**Boletim Técnico nº 12**
**Data: 03/06/2022**
**SUBSTITUIÇÃO DO MOTOR ELÉTRICO DO SISTEMA DE EVAPORAÇÃO DOS REFRIGERADORES E FREEZERS VERTICAIS 2 PORTAS DE 25W PARA 13W (67605/910)**

A Tramontina Farroupilha visando sempre aperfeiçoar seus produtos vem por meio deste Boletim Técnico comunicar a rede de Assistência Técnica de Cozinhas Profissionais que houve uma alteração nos motores do sistema evaporador dos equipamentos de refrigeração vertical 2 portas linha Europa.

*Figura 1 - Ligação elétrica moto ventilador evaporador*

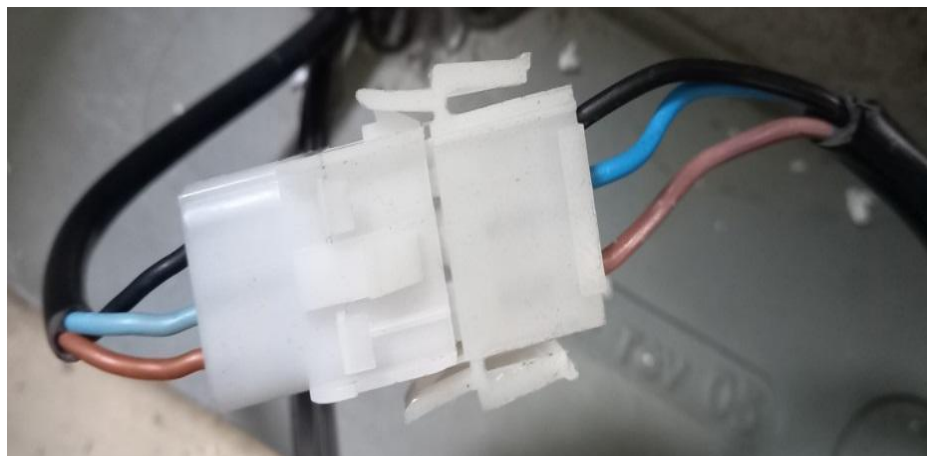
Visando o conforto sonoro de nossos clientes e melhorar a eficiência energética dos equipamentos, foi realizada a substituição do moto ventilador de 25W pelo modelo de 13W de potência (67605/910).

Ambos motores compartilham das mesmas conexões elétricas, para realizar a substituição, apenas deve-se remover o borne do moto-ventilador a ser substituído e conectar o novo moto-ventilador obedecendo a sequência de cores dos cabos conforme demonstrado na foto:

Fio Preto conectado ao fio preto

Fio azul conectado ao fio azul

E fio marrom conectado ao outro fio marrom
